**Avis délibéré de la Mission régionale d'autorité environnementale
de la région Nouvelle-Aquitaine
sur le projet de réseau de chaleur géothermique
sur les communes de Bordeaux, Cenon et Floirac (33)**

n°MRAe 2018APNA145

dossier P-2018-6653 et P-2018-6800

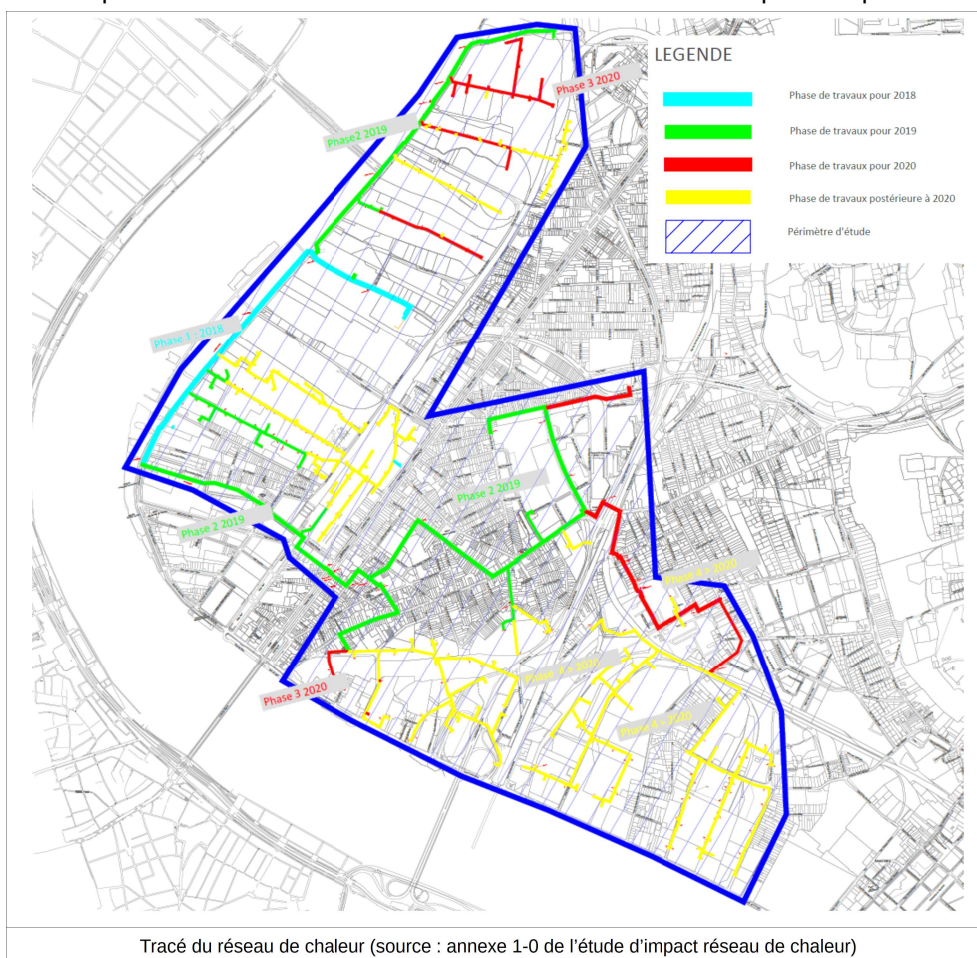
La présentation du projet aurait mérité d'être réalisée de façon plus précise (DAE-icpe , p. 20 – § 1.1.3 justification du projet) en intégrant la possibilité de mise en place d'une chaudière biomasse de 7,5 M⁷ et d'une chaudière gaz en cas de repli envisagé de la géothermie du Jurassique sur le Crétacé, le taux de couverture des EnR dans ce cas devant être présenté.
